财务委员会 工务小组委员会参考文件

补充资料

389RO—大屿山昂坪公共设施改善计划

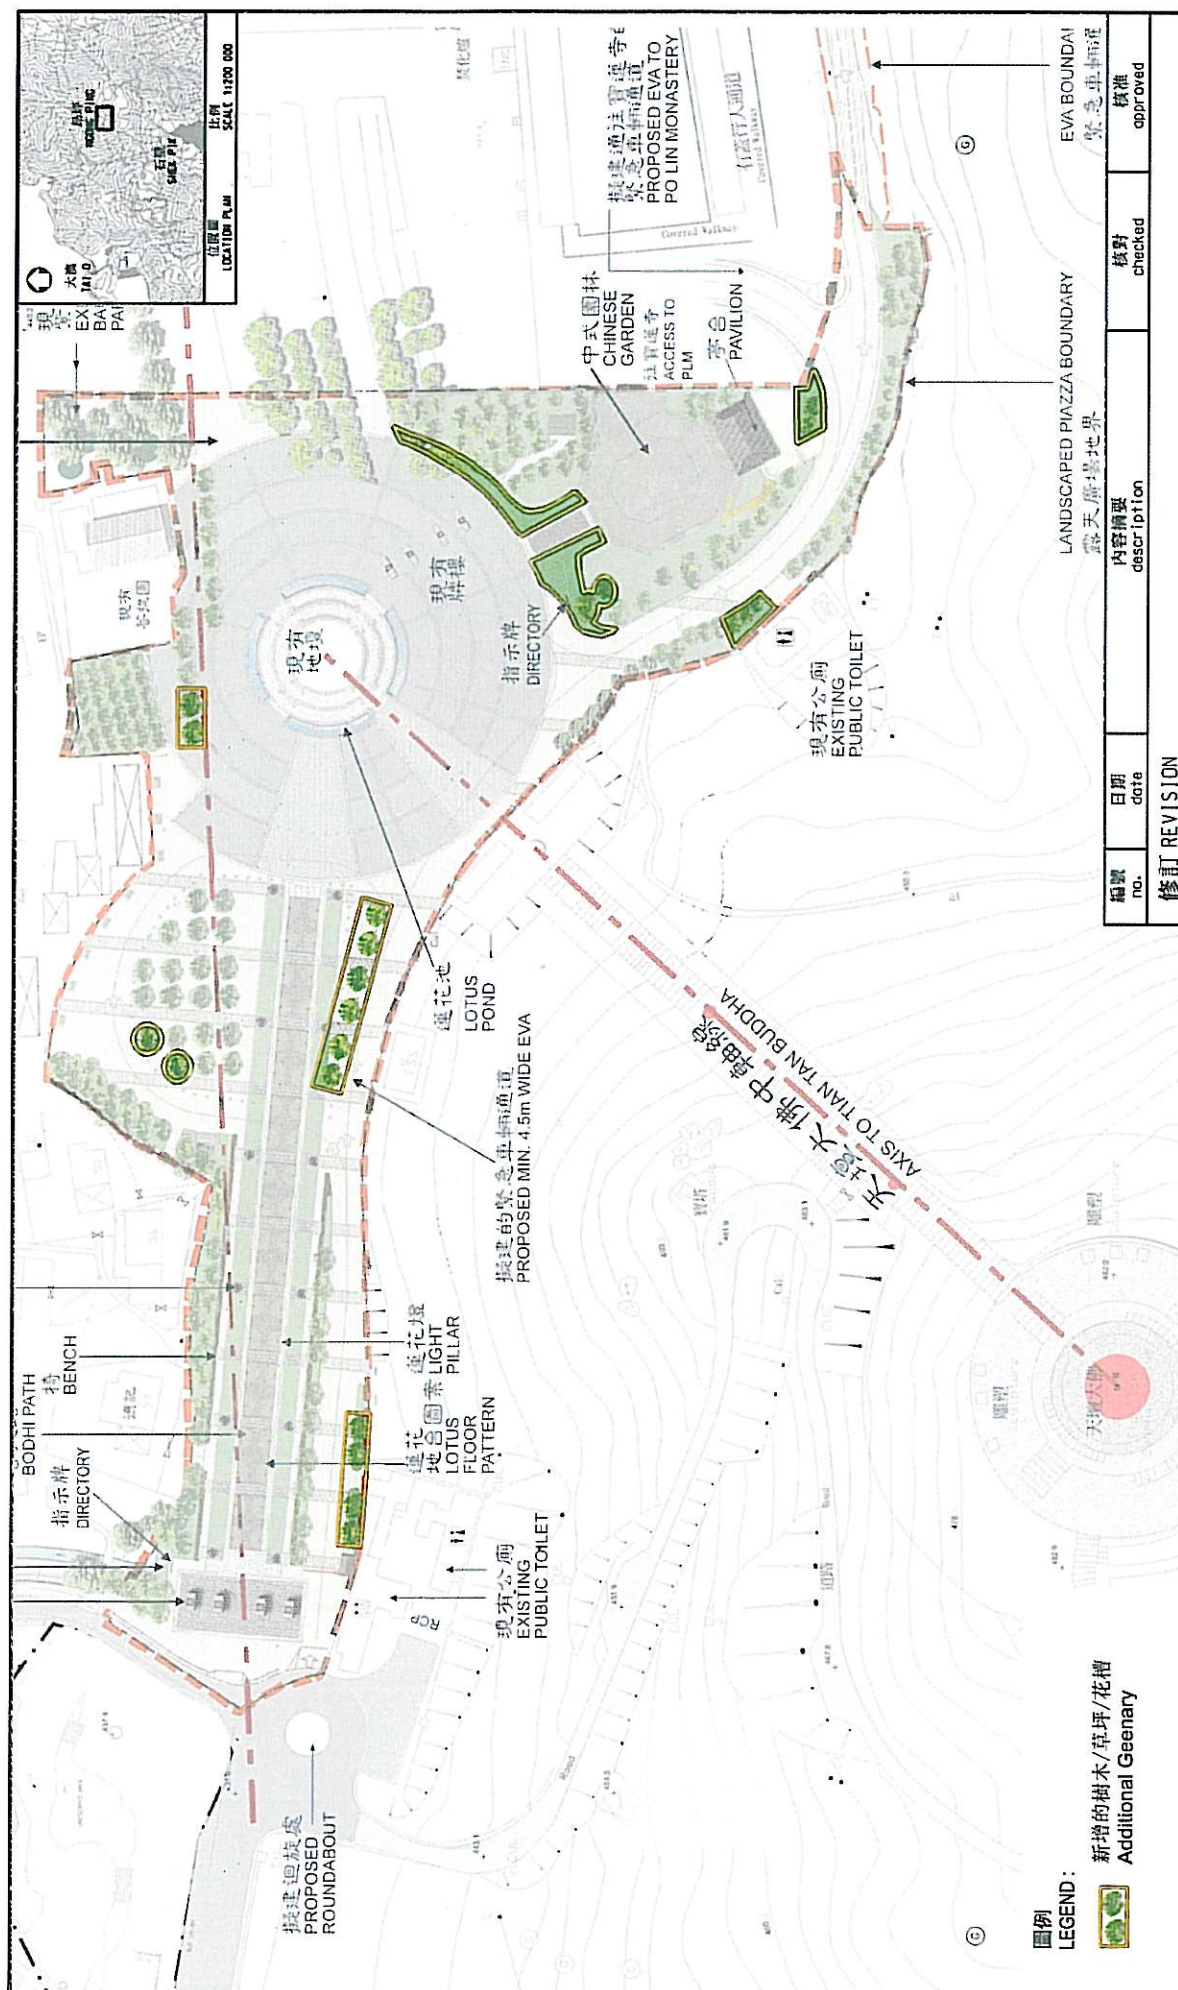
3. 因应委员的建议，建筑署在咨询宝莲禅寺后，已就绿化方案作出以下改善措施 -

- (a) 在拟建广场多种 22 棵树，并把种植区和草坪的面积分别扩大 260 平方米和 50 平方米。如附件 1 的修订设计图所示，我们已在切实可行的范围内扩大拟建广场的绿化工程范围；以及
- (b) 把菩提路路旁 25 棵菩提树提升为最少 6 米高的半成龄树，并会在凉亭四周栽种 13 棵体积较大，最少 1.5 米高的桂花树，以便在广场可供公众使用时营造更佳的绿化效果。
